„Wiederaufbau Carolabrücke“

26. Sitzung des Stadtbezirksbeirates Altstadt/Neustadt -
gemeinsame Sondersitzung

31. Sitzung des Ausschusses für Stadtentwicklung, Bau,
Verkehr und Liegenschaften - Sondersitzung

Genehmigungsrelevante Aspekte – Einschätzung Vorprüfung

QUERSCHNITT STROMFELD

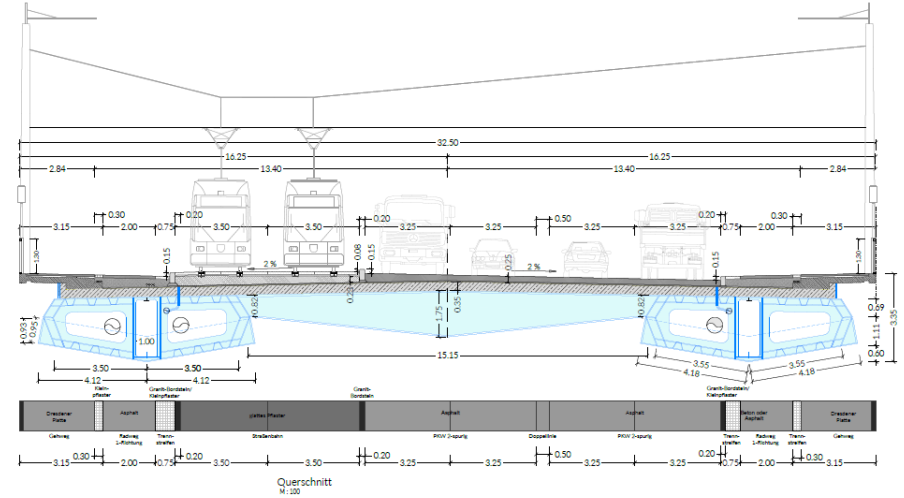
- Sicherheits- und Bewegungsspieleräume busbefahrende Straßenbahntrasse sind anzupassen
- Kombination von Mindestmaßen für inneren Fahrstreifen ist zu prüfen
- Neustädter Seite: Radweganbindung an Elberadweg oberstrom ist zu beplanen
- Fachwerkausfachung der Vouten ist tierschutz- und wartungsrelevant anzupassen
- Die Umsetzung der „Busgarage“ ist unter wirtschaftlichen Aspekten zu prüfen.
- Vertiefende Wasserrechtl. Nachweisführung erforderlich
- Gleistrasse ist zu optimieren Bereich Rathenauplatz und Carolaplatz (S-Bogen)

Scheitelpunkt/Gradiente

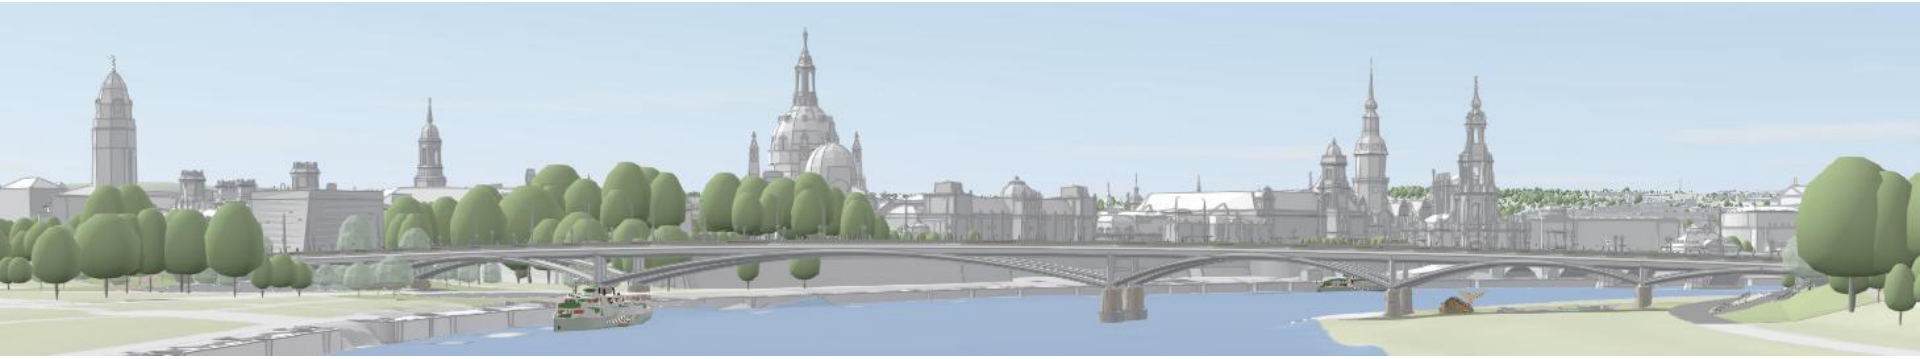
j) Genehmigungsrelevante Aspekte		Gesamteinschätzung:
Fazit zum Kriterium Genehmigungsrelevante Aspekte	Aufgrund der zusätzlichen Pfeilerachse ist eine zusätzliche Abstimmung mit dem Umweltamt erforderlich. Eine Einigung dazu ist aber erwartbar. Außerdem wurde die Gradienten im Vergleich zu Carola 2.0 um mehr als 2,50m angehoben. Aus dem Grund wird die Genehmigungsfähigkeit aus denkmalfachlicher Sicht kritisch gesehen.

Der Entwurf weist gegenüber der Vorgängerbrücke eine maximal 2,5m größere Höhenlage sowie eine zusätzliche Pfeilerachse auf der Neustädter Seite auf. Diese Veränderungen gegenüber dem Vorgängerbau wurden sowohl durch die Vorprüfung als auch durch die Jury umfassend bewertet. Die Jury kommt dabei zu folgender Einschätzung:

Der zusätzliche Pfeiler kann Auswirkungen auf den Abflussquerschnitt im Falle eines Hochwassers haben. Diese wurden durch die Projektleitung in Zusammenarbeit mit den Fachbehörden überprüft und als unkritisch bewertet. Eine genauere Untersuchung muss jedoch im Zuge der weiteren Planungen hierzu noch erfolgen. Das Schifffahrtsprofil ist durch die Veränderungen nicht kritisch betroffen.

Die leicht erhöhte Lage der Brücke muss einerseits hinsichtlich des Lärmschutzes, andererseits hinsichtlich städtebaulicher und denkmalrechtlicher Belange bewertet werden. Darüber hinaus führt die höhere Lage zu einer etwas steileren Auffahrt für die Straßenbahn und für Menschen mit Mobilitätseinschränkungen. Die Lärmschutzsituation wird als unkritisch bewertet.

QUERSCHNITT STROMFELD M.1:100

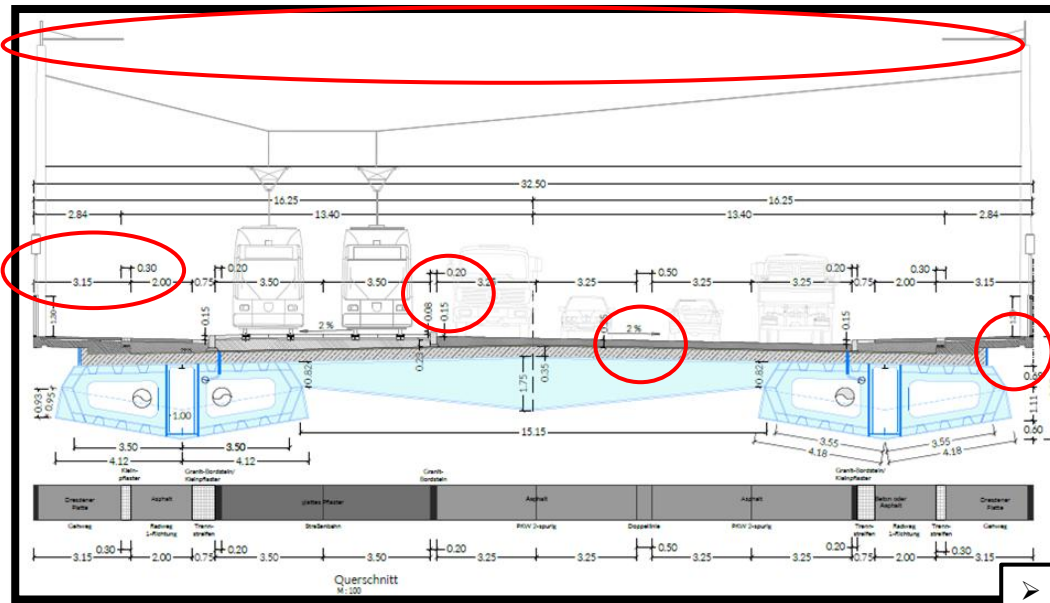
- Verkehrsbreitenanpassung für Gehweg unterstrom und Radwegführung erforderlich (Radwegführung ändern Nord-Süd-Trasse)
- Anpassung Sicherheitsräume zu Gleistrasse erforderlich
- Unzureichende **Querneigung** Fahrbahn ist anzupassen und die Optimierung der Entwässerung prüfen
- **Gefälle > 4 %** insbesondere im Haltestellenbereich ist zu reduzieren
- **Kurvenradius** im Bereich Synagoge zu gering Einfahrtsgeschwindigkeit von 20 km/h optimieren
- Übergangsbögen in **Gleistrasse** Bereich Rathenauplatz umplanen
- vertiefend wasserrechtliche Nachweisführung bezüglich zusätzlicher Pfeilerachse

■ **Schüßler-Plan Ingenieurgesellschaft mbH mit DKFS Architekten**

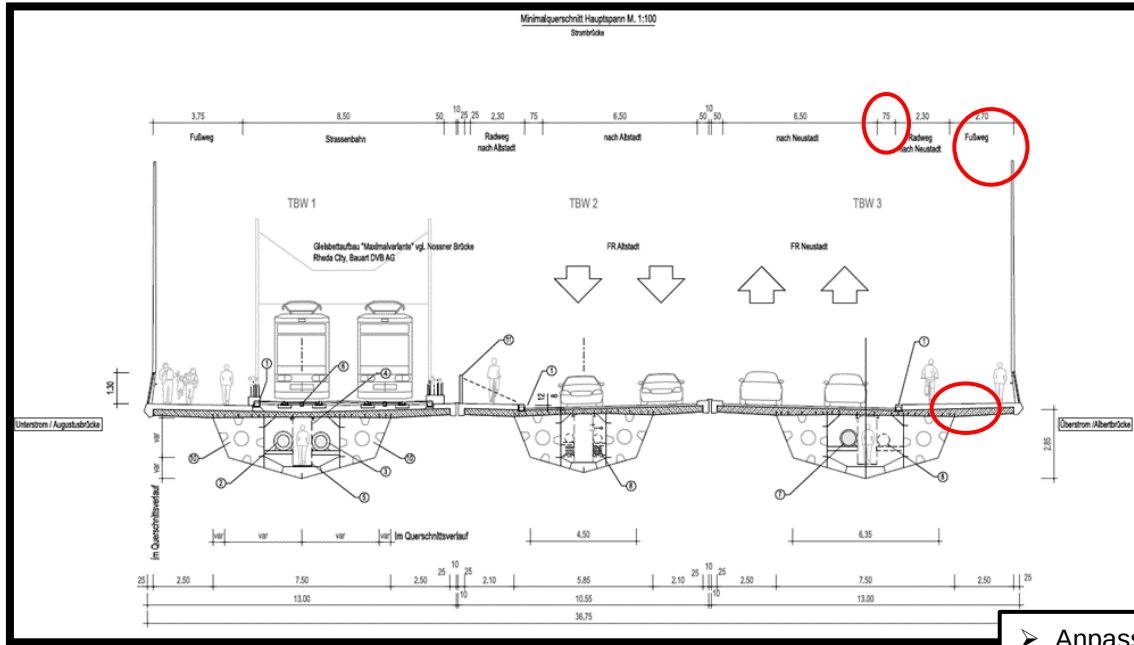
Die übergroße Bauwerksbreite im Bereich der Pfeiler (übergroßen Balkone) sprengt den Rahmen des Ersatzneubaus. Inwieweit sich daraus genehmigungsrelevante Probleme ergeben, kann von der Jury nicht abschließend beurteilt werden.
